OPINIA NR 64/2015

z wyniku przeprowadzonych oględzin - ekspertyzy urządzeń grzewczo - kominowych

w Bydgoszczy przy ul.....Stawowej nr5
dotycząca lokalu nr 2 administrowanego przez: Administracja Domów Miejskich "ADM" Sp. z o.o. w Bydgoszczy.....
sporządzona przez posiadającego wymagane uprawnienia mistrza kominiarskiego: Piotr Staśkowiak upr. 3861 w celu:

OPINIA NR 63/2015

Ulica: Stawow 5 w Bydgoszczy

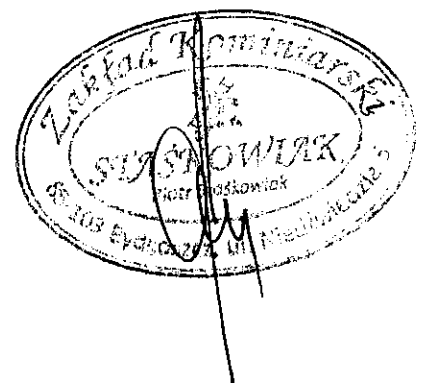
1. Kratkę wentylacyjną w pomieszczeniu kuchnia należy podłączyć do przewodu kominowego nr 3 (patrz szkic na odwrocie opinii).
2. W lokalu mieszkalnym ze szczelną stolarką okienną i drzwiową należy zamontować nawiewniki okienne w ilości niezbędnej dla prawidłowej pracy wentylacji grawitacyjnej.

Ulica: Stawow 5 w Bydgoszczy

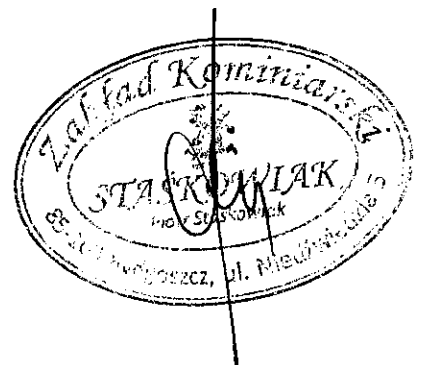
1. Kratkę wentylacyjną w pomieszczeniu kuchnia należy podłączyć do przewodu kominowego nr 5 (patrz szkic na odwrocie opinii).
2. W lokalu mieszkalnym ze szczelną stolarką okienną i drzwiową należy zamontować nawiewniki okienne w ilości niezbędnej dla prawidłowej pracy wentylacji grawitacyjnej.

Ulica: Stawow 5 w Bydgoszczy

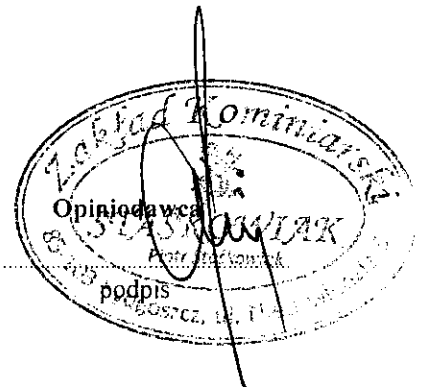
1. Kratkę wentylacyjną w pomieszczeniu kuchnia należy podłączyć do przewodu kominowego nr 6 (patrz szkic na odwrocie opinii).
2. W lokalu mieszkalnym ze szczelną stolarką okienną i drzwiową należy zamontować nawiewniki okienne w ilości niezbędnej dla prawidłowej pracy wentylacji grawitacyjnej.
